ECE/TRANS/WP.29/GRSP/39
3 juillet 2006

Groupe de travail de la sécurité passive (GRSP)

**RAPPORT DU GROUPE DE TRAVAIL DE LA SÉCURITÉ PASSIVE (GRSP)
SUR SA TRENTE-NEUVIÈME SESSION
(15-19 mai 2006)**

Modèle A

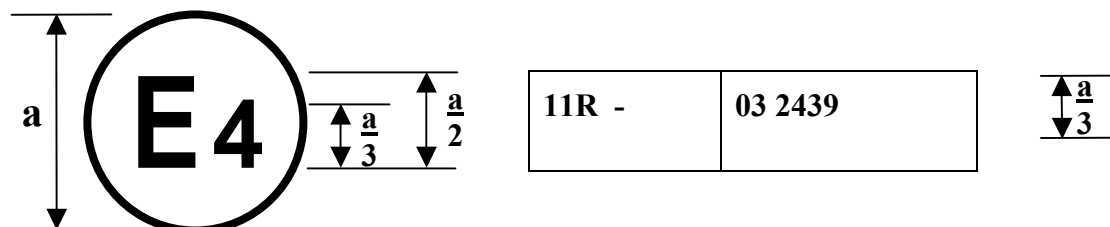
Annexe 2, modifier comme suit:

La marque d'homologation ci-dessus, apposée sur un véhicule, indique que le type de ce véhicule a été homologué aux Pays-Bas (E4), en ce qui concerne les serrures et organes de fixation des portes, en application du Règlement n° 11 modifié par la série **03** d'amendements.

Modèle B

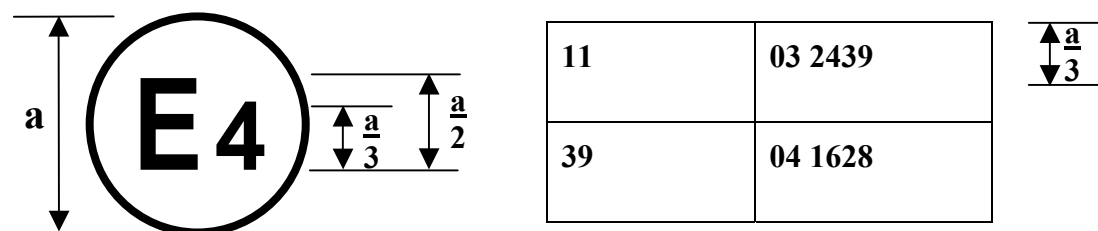
La marque d'homologation ci-dessus, apposée sur un véhicule, indique que le type de ce véhicule a été homologué aux Pays-Bas (E4), en application du Règlement n° 11 modifié par la série **03** d'amendements, et du Règlement n° 39, modifié par la série 04 d'amendements^{1/}.
